都市計画変更に伴う 長崎市都市計画審議会のご報告

平成29年5月30日（火）、長崎市都市計画審議会が開催され、長崎外環状線の都市計画変更について審議が行われましたので、ご報告いたします。

1. 現在の都市計画図

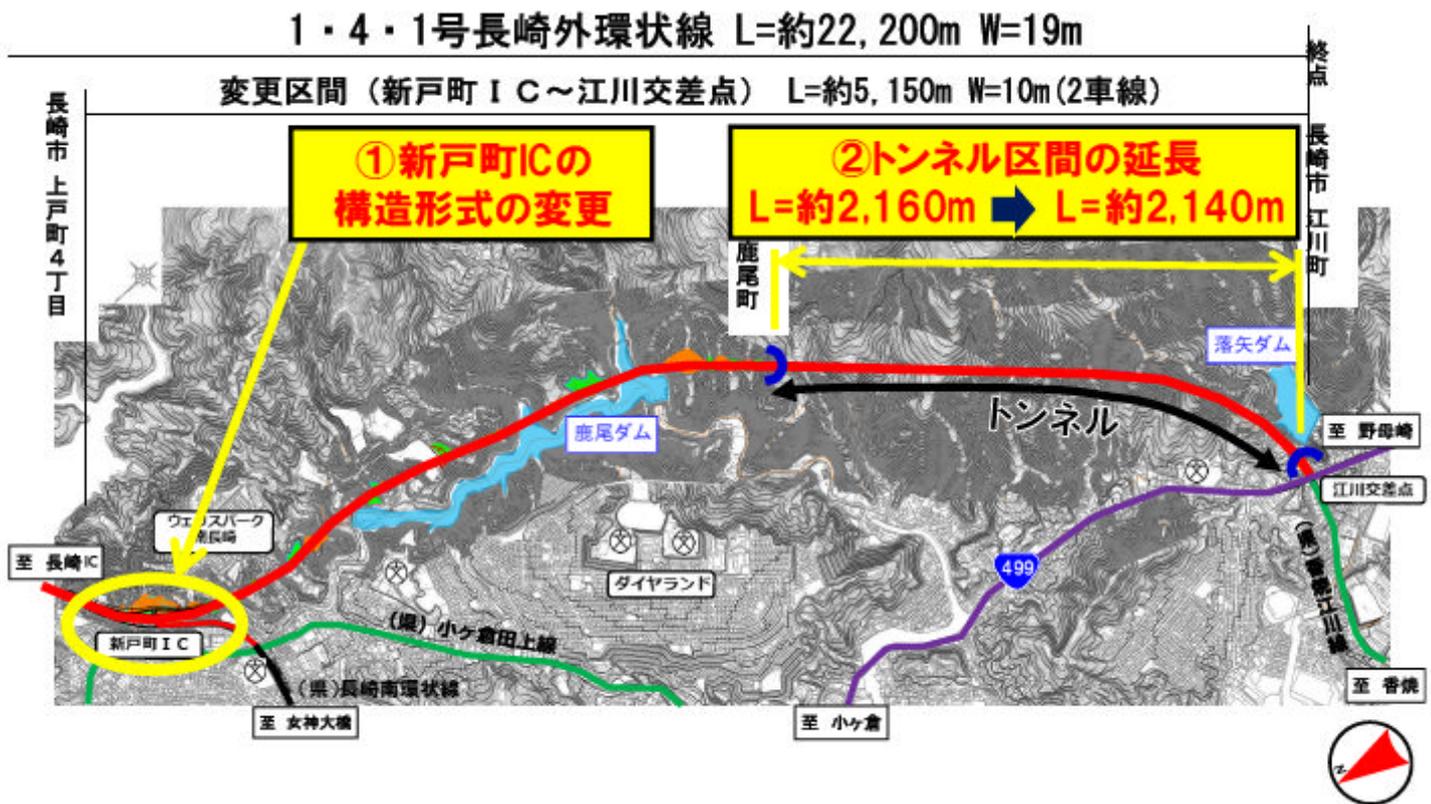
【審議項目】①新戸町ICの構造形式を、集約ダイヤモンド型から、交差箇所が全て立体交差となることにより、一時停止がなくなりスムーズな通行が可能なトランプ型へ変更。

- ②地形測量、地質調査、詳細設計の結果、坑口の位置が変更となり、トンネル延長が約 2,160m から約 2,140m に変更。
